**Préavis de la Municipalité au
Conseil Communal**

N° 46 / 2016-2021

- 1. Adoption de la requalification routière sur la rue de Cossonay et rue de Timonet - Accessibilité au PQ Les Uttins**
- 2. Adoption des emprises et rétrocession des terrains – Décadastrations partielles et transferts aux domaines publics communal (DP 118) et cantonaux (DP 21 et DP 32) parallèlement au projet de requalification routière sur la rue de Cossonay et rue de Timonet – Accessibilité au PQ Les Uttins**

Projet de requalification routière - rue de Cossonay - rue du Timonet – accessibilité au PQ les Uttins

Plan de situation générale 1:500
Situation avec voie de bus sur Rue de Cossonay

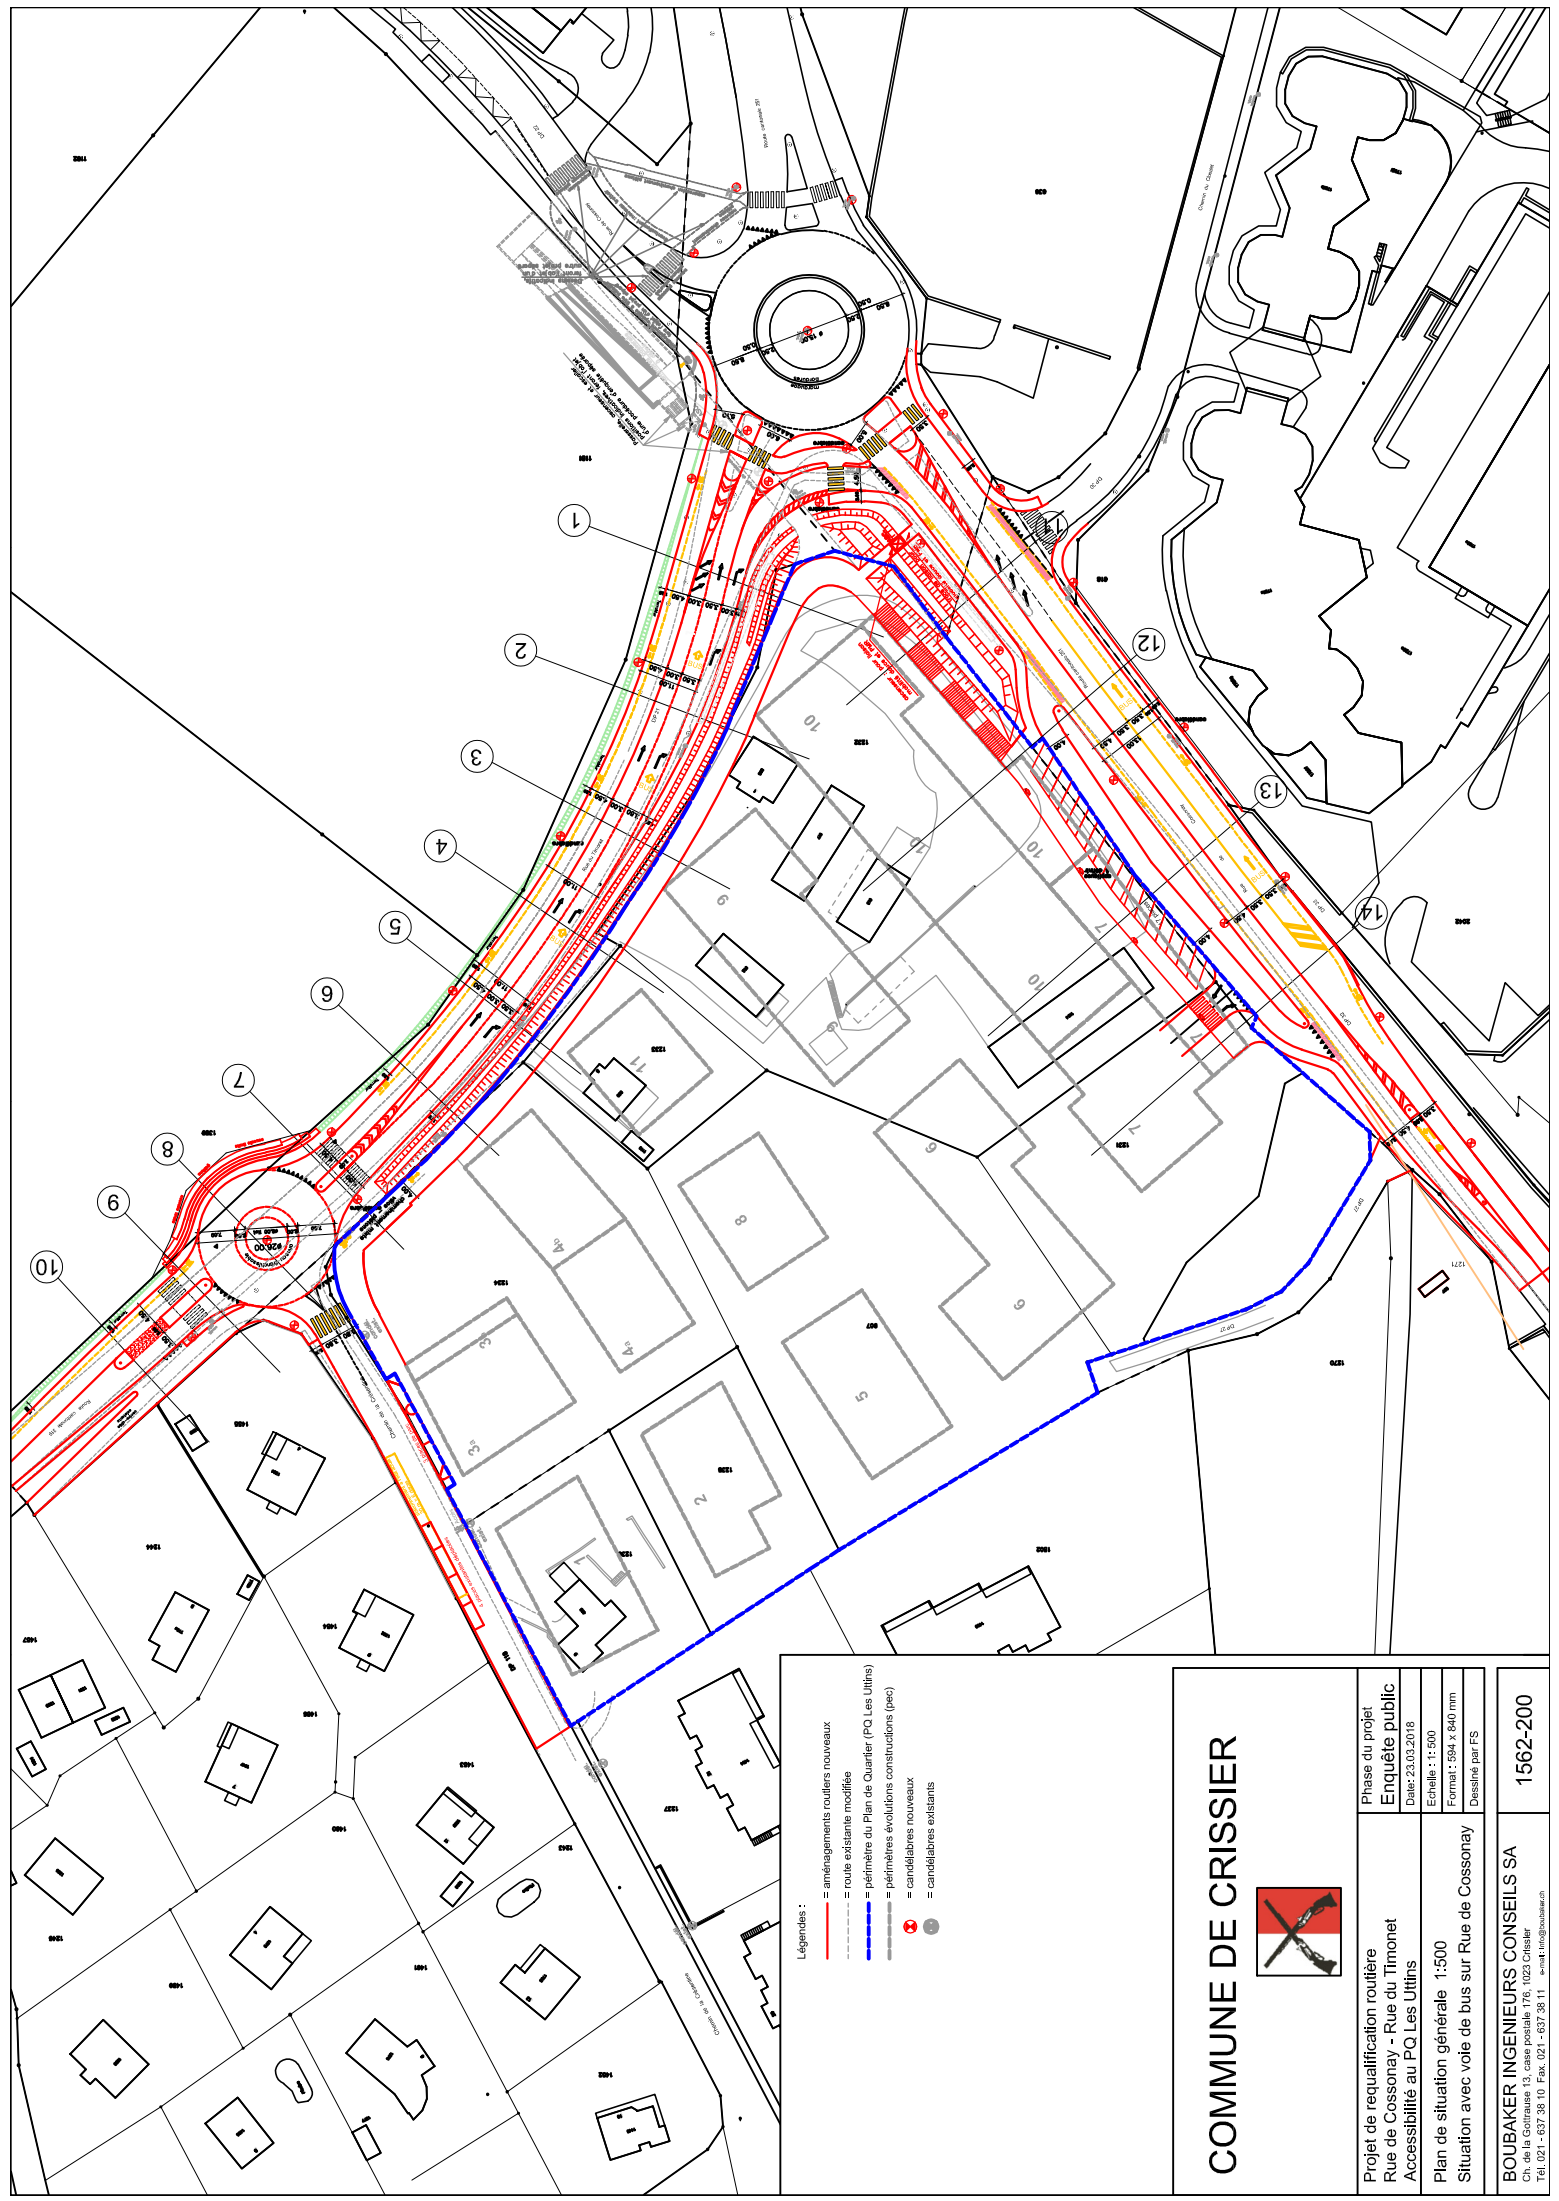
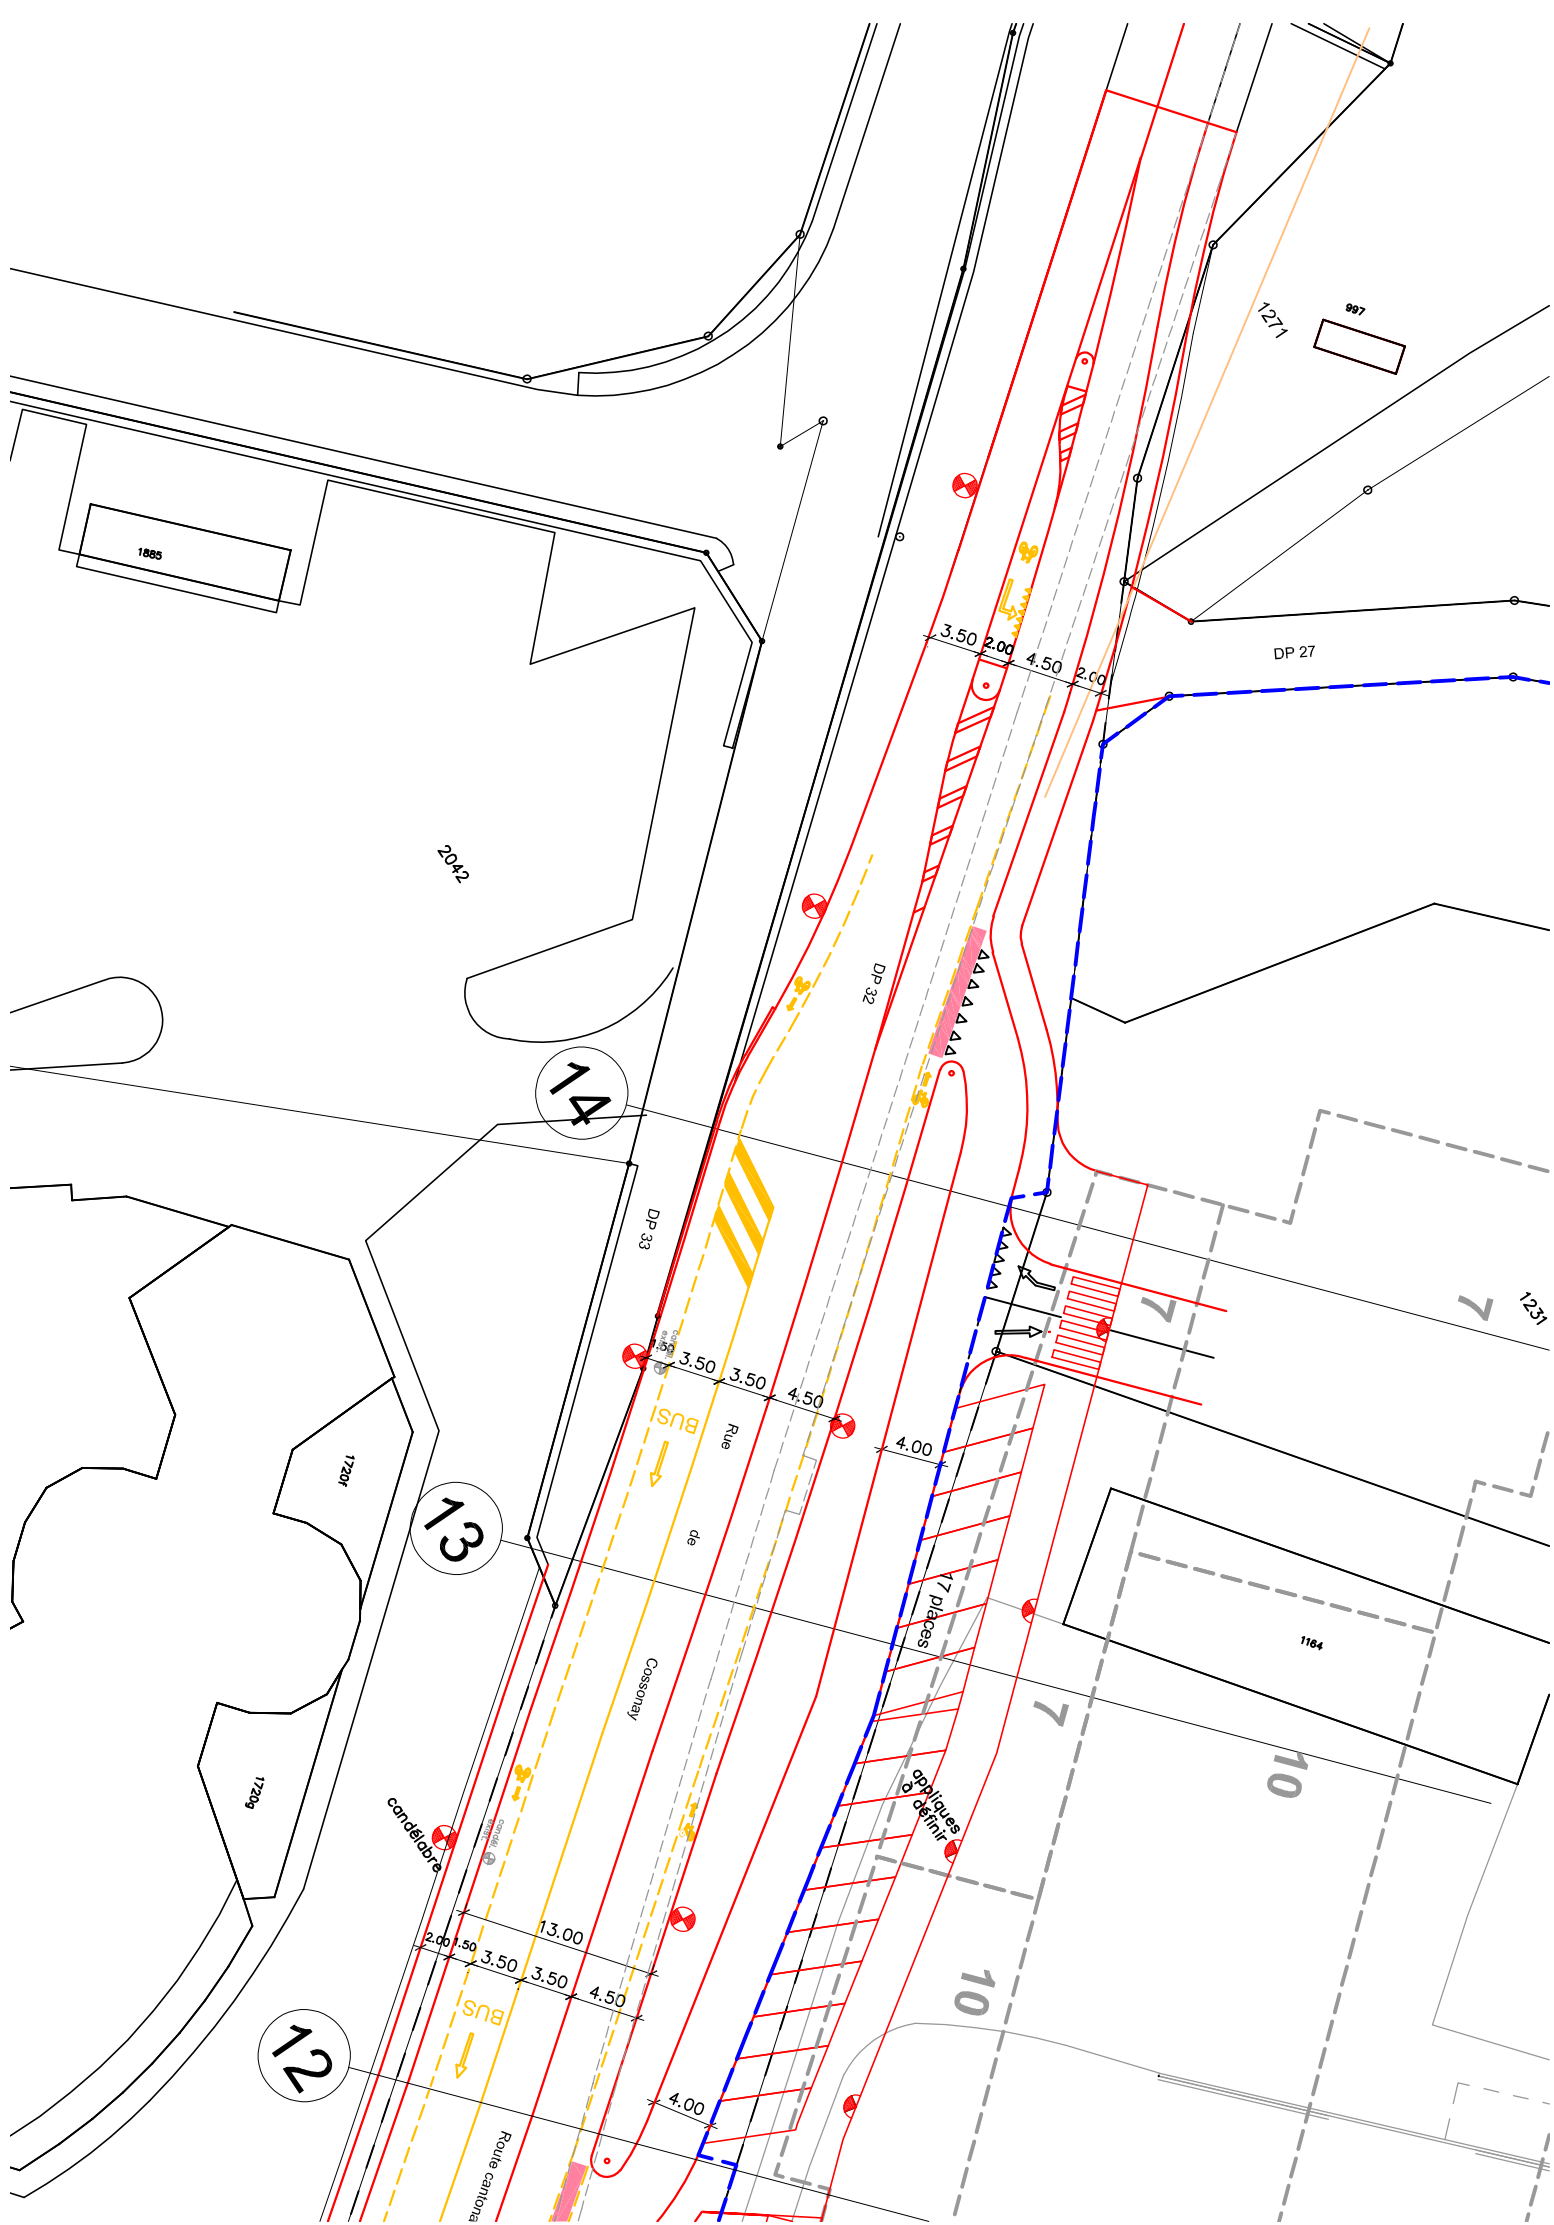
Les places de stationnement sur la chaussée ont été décalées de quelques mètres en amont du chemin. Malgré ce décalage, celles-ci se trouvent toujours en vis-à-vis du débouché du parking dont elles risquent de pénaliser l'accès. Afin d'exclure tout problème de viabilité en lien avec cette disposition, la DGMR recommande soit de décaler un peu plus ces places, soit de supprimer celle qui se trouve juste en face de l'accès du futur parking du plan de quartier.

La DGMR demande que le projet soit retravaillé sur la rue de Cossonay pour planter la voie bus et les bandes cyclables. Elle accompagnera la commune dans cet affinage du projet et prendra en charge les honoraires liés à cette prestation.

La DGMR demande que l'emprise de la contre-allée sur le domaine public soit minimisée, en réduisant sa dimension ainsi que celle du trottoir situé sous le périmètre des bâtiments. De cette façon, l'intégration de la voie bus, de la bande cyclable et une utilisation future du domaine public restent possibles sans modification majeure du concept d'accès au PQ.
